Comune di
San Colombano al Lambro
 Provincia di Milano

Piano di governo del territorio

RELAZIONE ILLUSTRATIVA DEI PARERI, DELLE OSSERVAZIONI E DELLE CONTRODEDUZIONI

Delibera di adozione di PGT

Figura 1 - Stralcio Tav. 4 Carta di fattibilità - studio geologico adottato

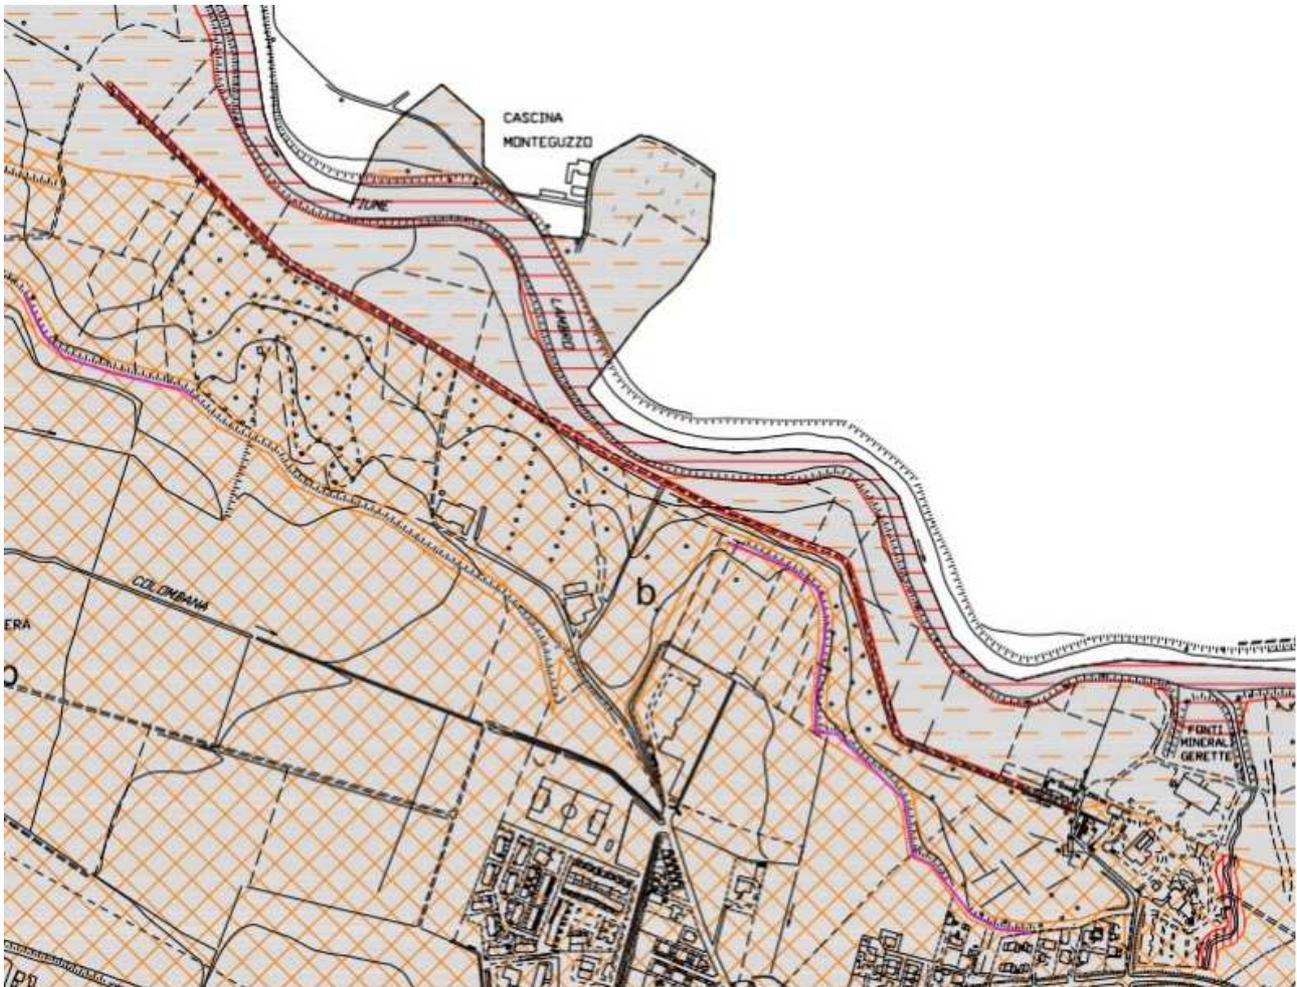
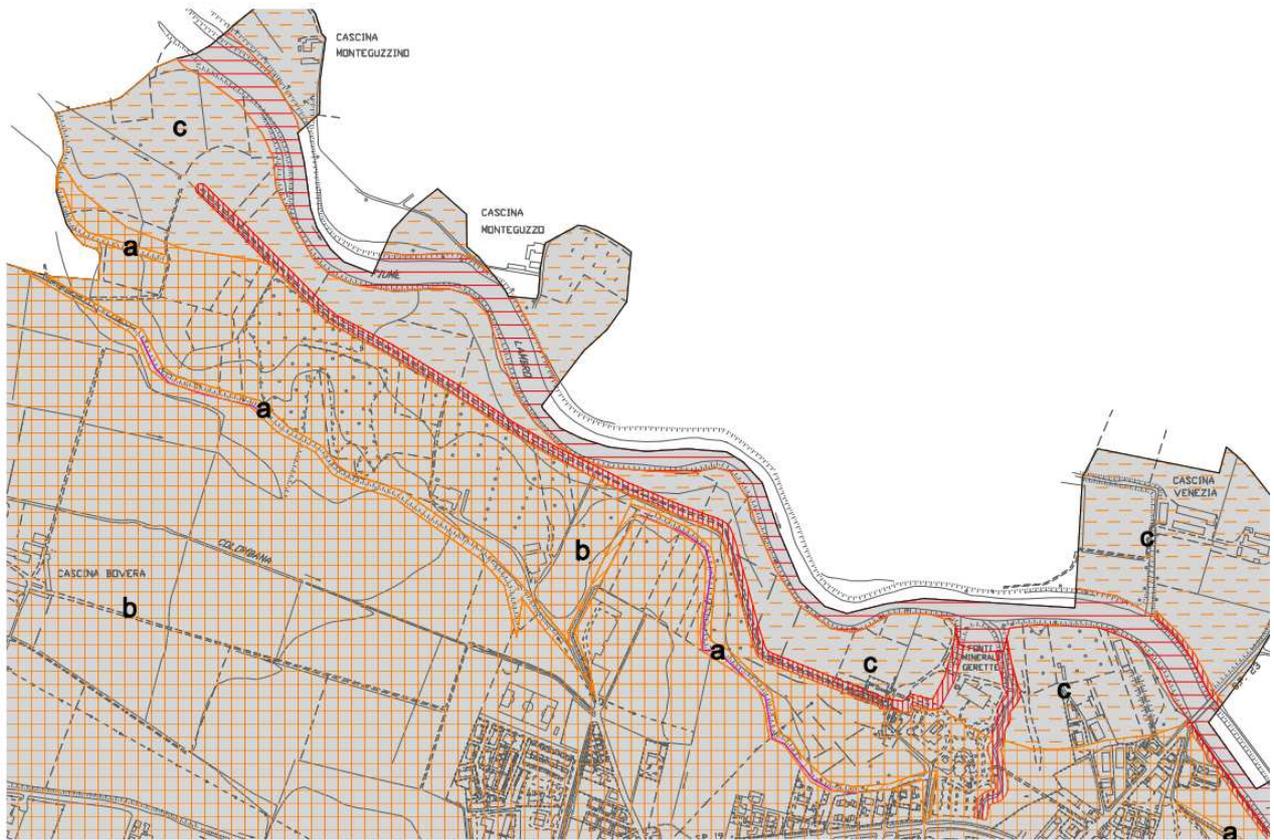
- **Commento dei Tecnici Incaricati:** Le fasce di rispetto dei n. 2 corsi d’acqua appartenenti al reticolo idrico minore (San Colombano 01 e 02), nella documentazione approvata dai competenti uffici regionali, si interrompono in corrispondenza dell’intersezione con le fasce PAI del fiume Lambro e come tali sono state riportate nella carta dei vincoli che si ritiene opportuno mantenere invariata relativamente a tale aspetto. Si ritiene invece opportuno prolungare sino alla confluenza nel fiume Lambro la classe 4b di entrambi i corsi d’acqua del reticolo idrico minore in modo da estenderne la tutela.

- **Azioni svolte:** Nella tavola 5 - Carta di fattibilità delle azioni di piano sono state estese sino all’intersezione con la fascia A del PAI le fasce di rispetto (con estensione 10 m per lato) ricadenti nella classe 4b; è stata inoltre adeguata graficamente l’estensione della fascia di rispetto del San Colombano 1, riportata correttamente a 10 m.

Figura 3 - Stralcio Tav. 4 - Carta di sintesi - adottato

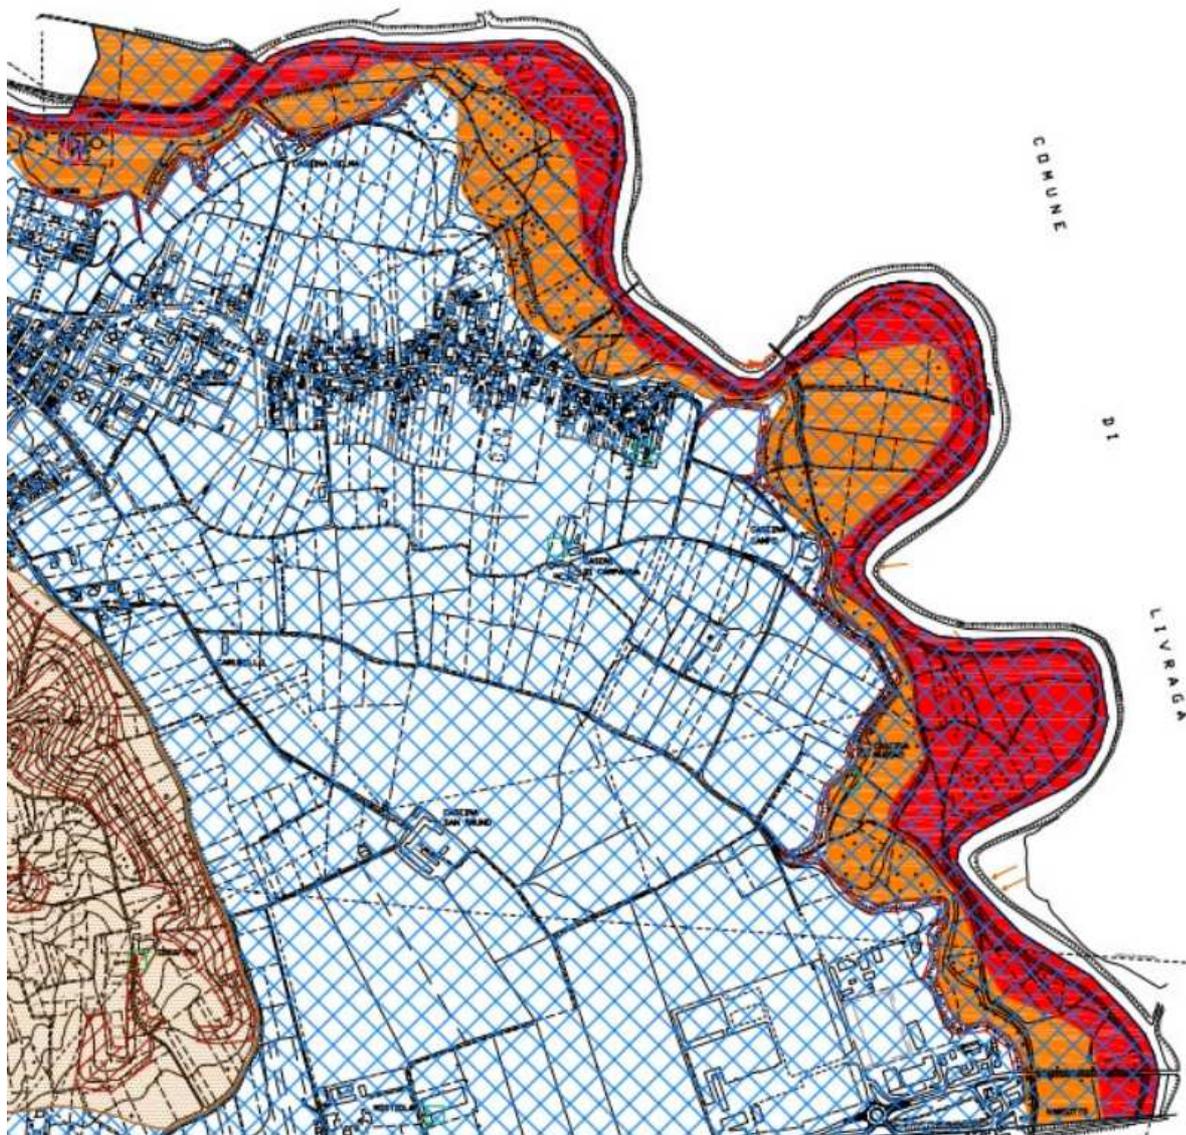
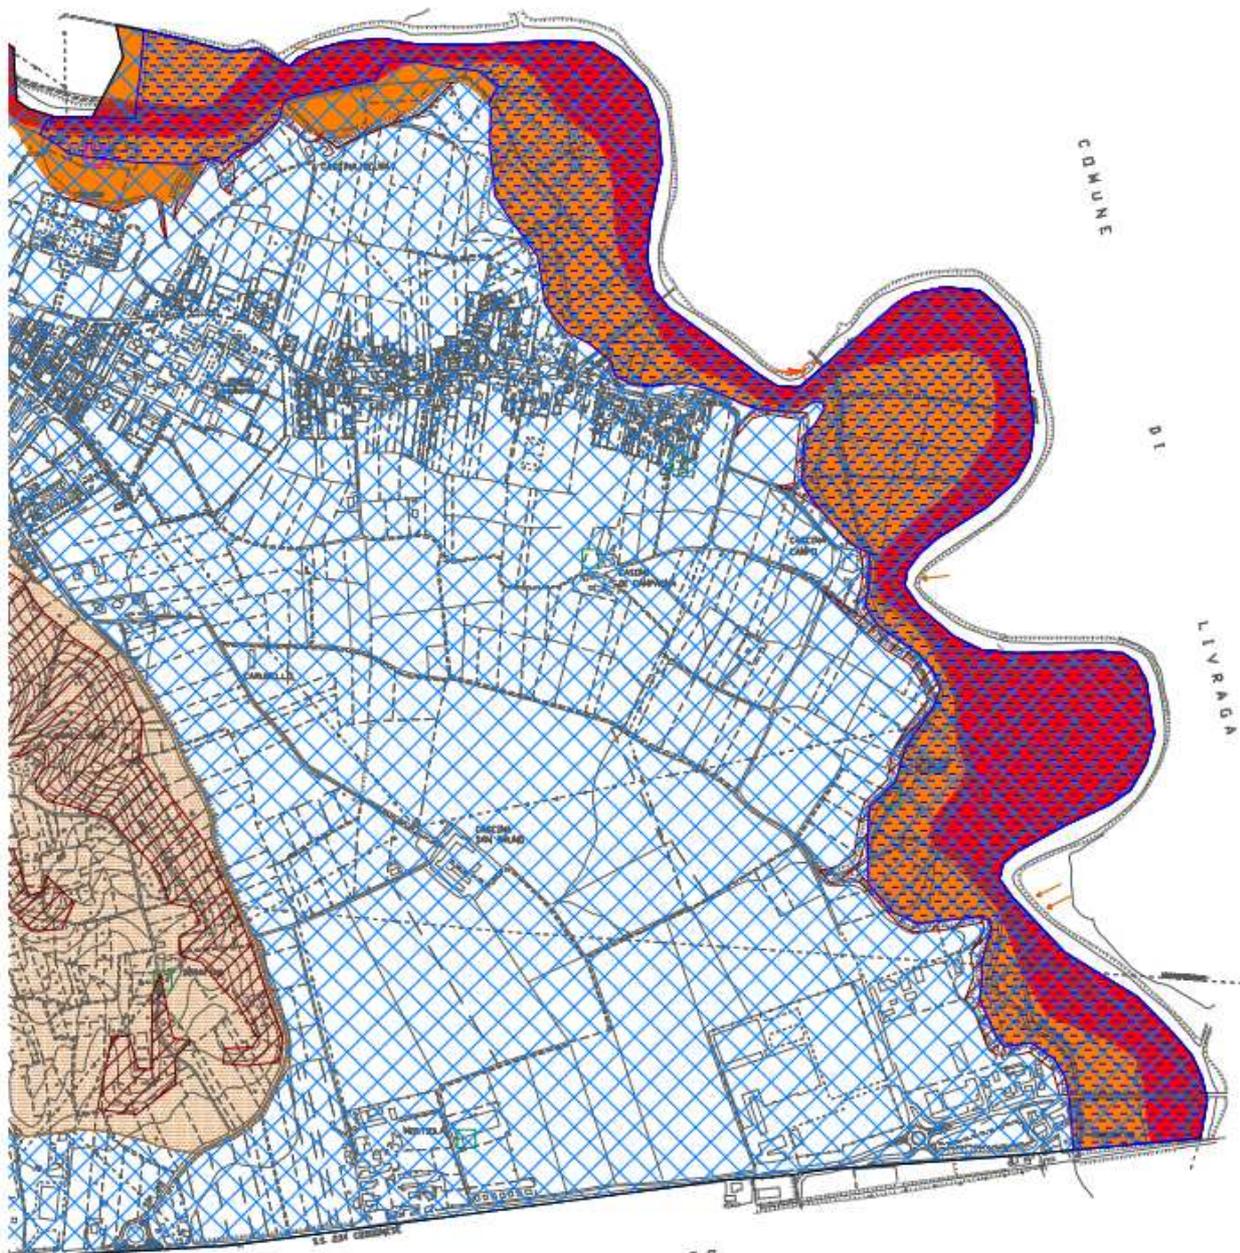
- **Descrizione valutazione, estratto di delibera: punto 3.3 Difesa del suolo – 3.3.3 Acque superficiali:** *“Si evidenzia che gli eventuali studi di compatibilità idraulica che si rendessero necessari nei territori delle fasce fluviali del PAI, dovranno essere effettuati secondo l'Allegato 4 della DGR IX/2616 del 30/11/2011. Risulta opportuno che le aree soggette ad esondazione del Fiume Lambro, siano correttamente rappresentate anche nella Carta di Sintesi”.*
- **Commento dei Tecnici Incaricati:** La tavola 4 - Carta di sintesi è stata integrata con la rappresentazione grafica delle aree che dagli studi precedenti risultavano interessate da esondazione nell'ottobre 2000
- **Azioni svolte:** Nella tavola 4 - Carta di sintesi sono state delimitate le aree che in base agli studi precedenti erano risultate interessate dall'esondazione del fiume Lambro nell'ottobre 2000.

Figura 5 - Stralcio Tav. 3 - Carta dei vincoli - adottato

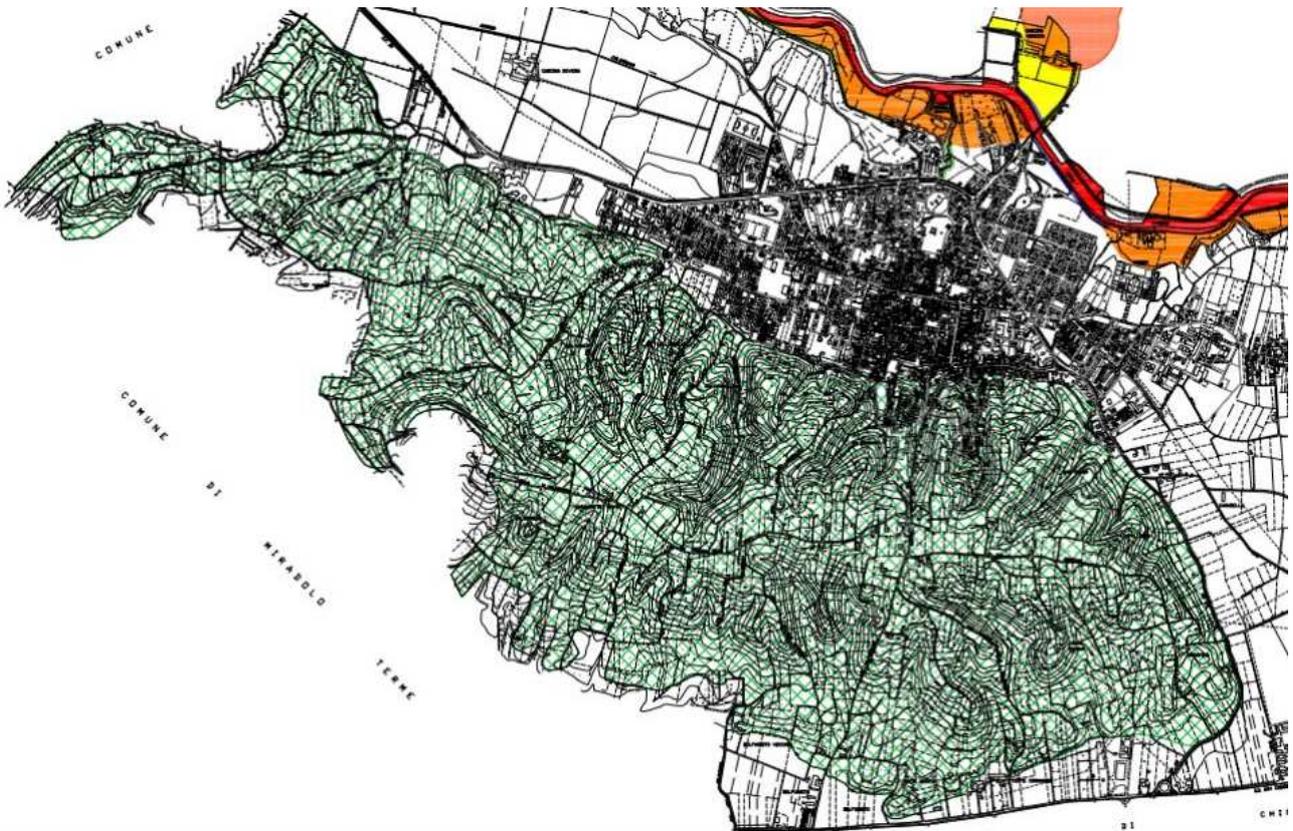
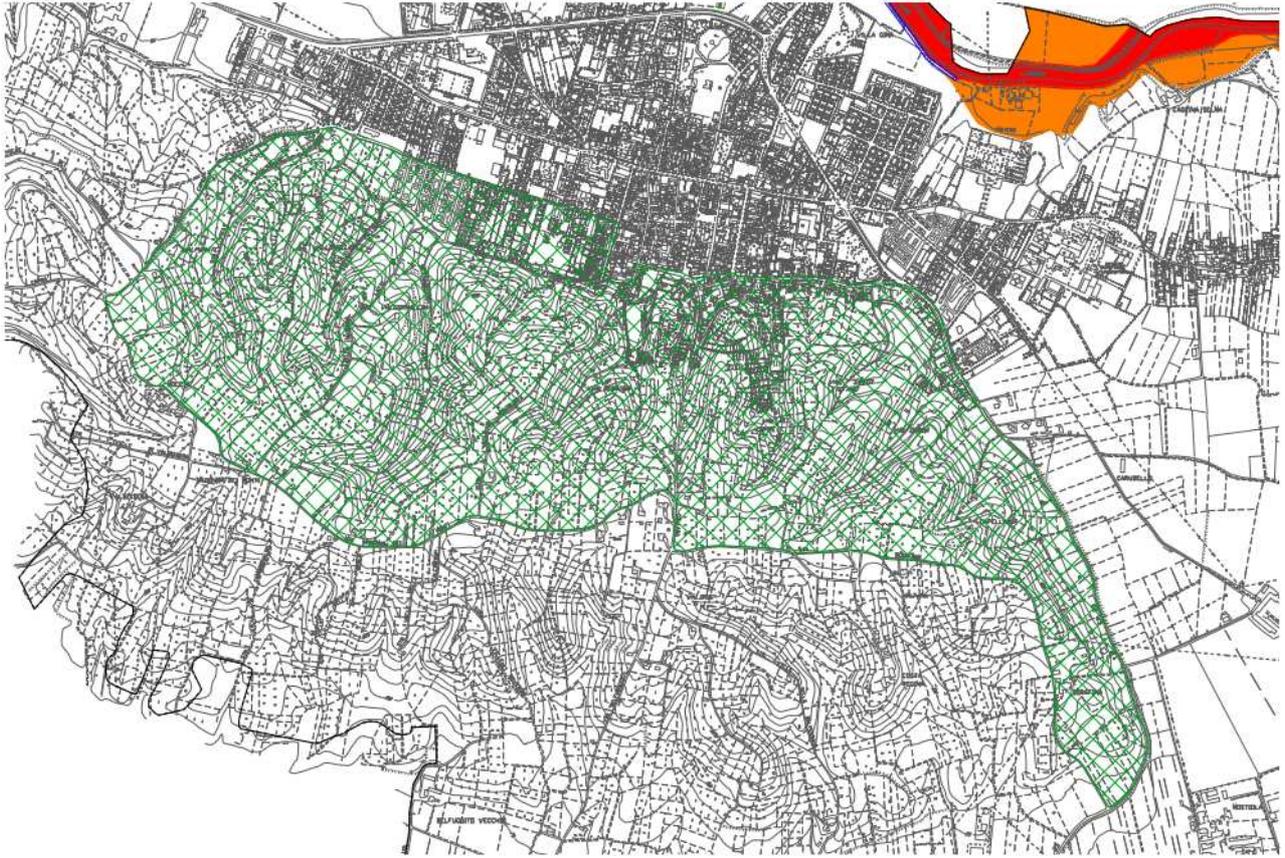
- **Commento dei Tecnici Incaricati:** Nelle norme geologiche sono stati inseriti i riferimenti all’art. 52 delle NdA del PTCP relative al geosito del Colle di San Colombano, la cui estensione è stata recepita da quanto riportato nella tavola 2 sezione 2 del PTCP adottato nel 2012. Tale estensione coincide con l’area quella vincolata come Bellezza d’insieme con DM 25 agosto 1965 ai sensi del DLgs 42/2004 e differisce in modo significativo da quella proposta nello studio geologico comprendente nella sua interezza il settore rilevato del Colle e riportata nella carta dei vincoli. Si ritiene opportuno sottolineare come l’estensione definita dalla Provincia di Milano nel PTCP adottato (e recepita con aggiornamento della carta dei vincoli), comprendente persino alcuni settori pianeggianti dell’ambito urbanizzato e solo una limitata parte del Colle (in massima parte il versante settentrionale) non appaia, a nostro avviso, congruente con le motivazioni di natura strettamente stratigrafica che hanno dato luogo alla istituzione del geosito; a nostro parere, infatti, sarebbe, più adatta la proposta originaria comprensiva di tutto il Colle, in quanto le evidenze stratigrafiche e la messa a giorno di eventuali affioramenti del substrato potrebbero avere luogo nel settore collinare considerato in tutta la sua estensione. Non vi sono, allo stato delle conoscenze, motivazioni stratigrafiche che porterebbero a limitare la perimetrazione del geosito al solo versante settentrionale.

- **Azioni svolte:** Nella tavola 3 - Carta dei vincoli è stato recepito il perimetro del geosito come delimitato dal PTCP adottato nella tavola 2 sezione 2.

Figura 7 - Stralcio Tav. 4 - Carta di sintesi - adottato

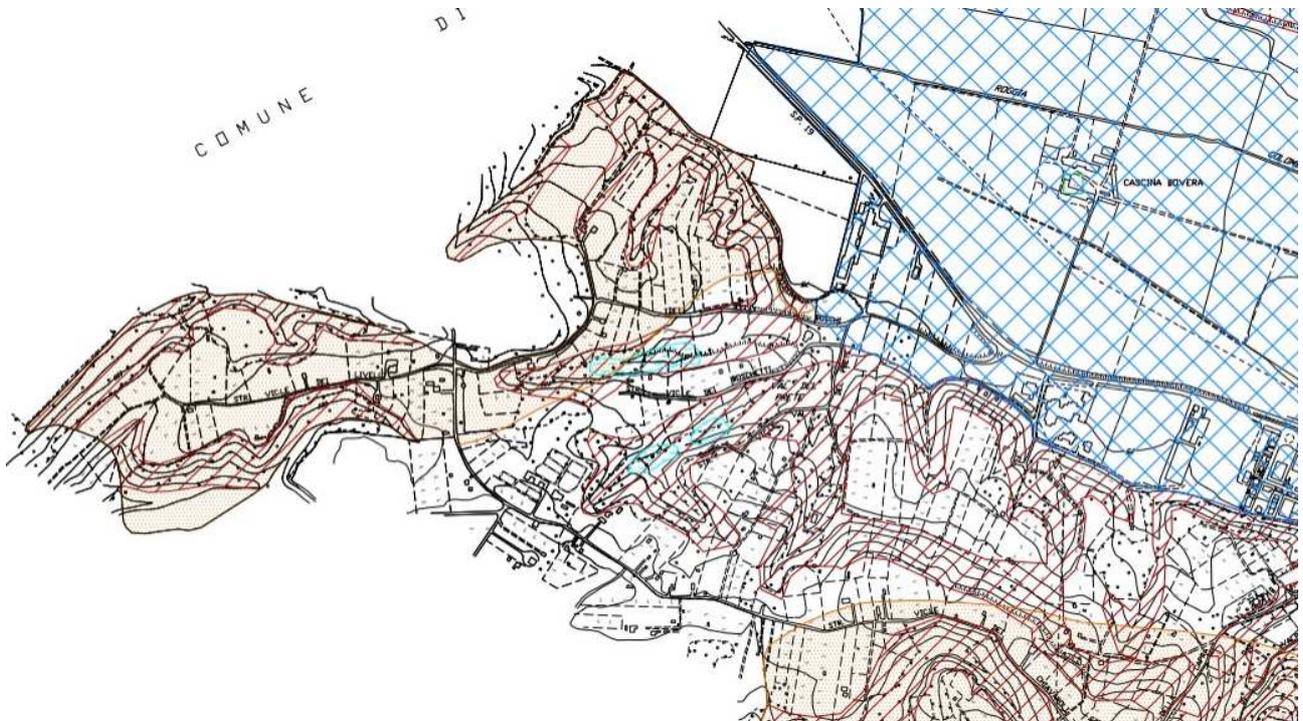
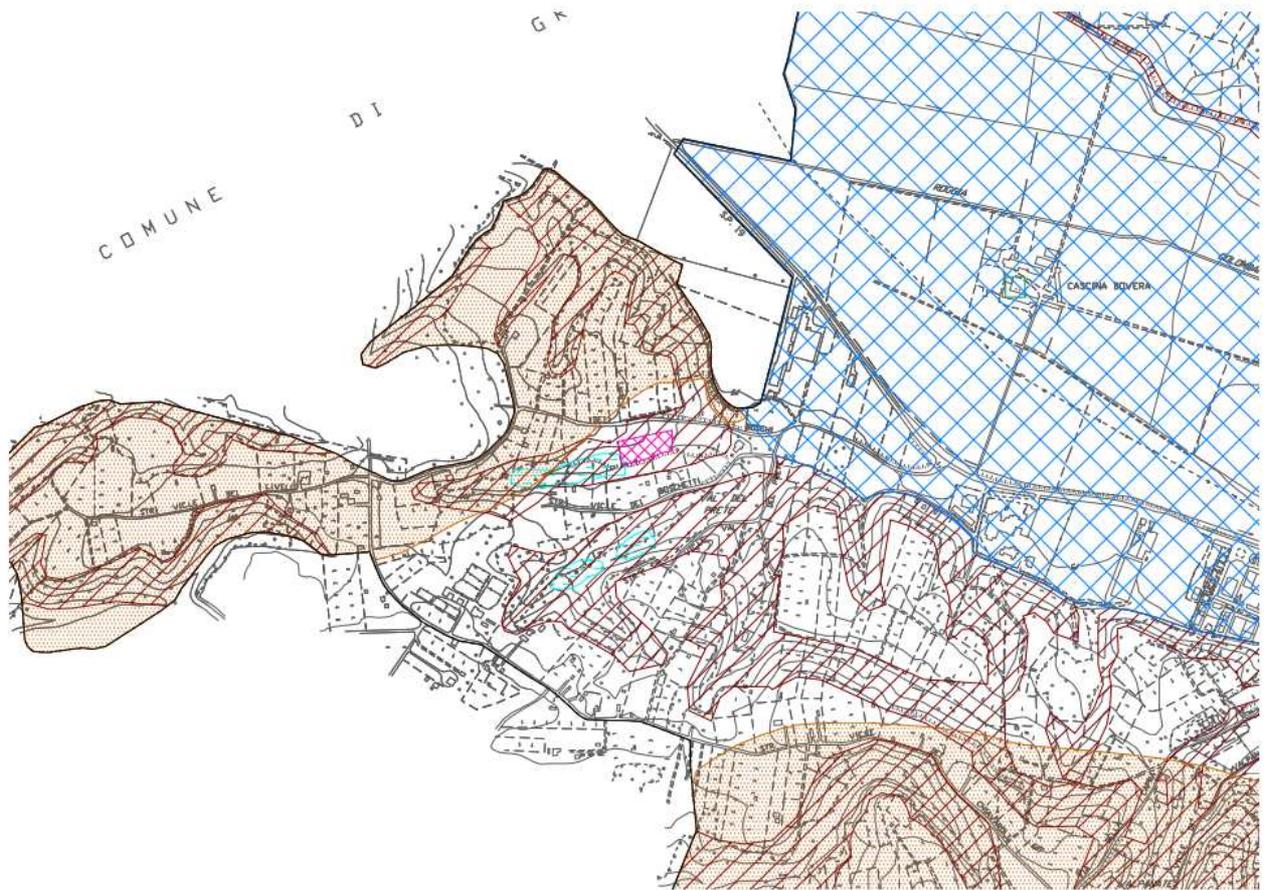
- **Descrizione valutazione, estratto di delibera: punto 3.3 Difesa del suolo – 3.3.5 Aree dismesse:** *“Si segnala, a titolo collaborativo, che l'area compresa in settori interessati da ex discarica” citata in legenda della tav. 5 “carta di fattibilità delle azioni di piano”, a cui è attribuita una classe di fattibilità 4d, non risulta rappresentata cartograficamente sia nella medesima tavola che nella carta di sintesi”.*

- **Commento dei Tecnici Incaricati:** Si precisa che in tale osservazione è stato erroneamente riportato un riferimento ad una classe di fattibilità 4d mentre in realtà tale classe è la 4c; inoltre la delimitazione di tale classe 4c come aree comprese in settori interessati da ex discarica sono correttamente riportati nella carta di fattibilità; è stata invece aggiornata la carta di sintesi integrandola con tale tematismo

- **Azioni svolte:** Nella tavola 4 - Carta di sintesi è stato aggiunto il tematismo relativo all'area di ex discarica.
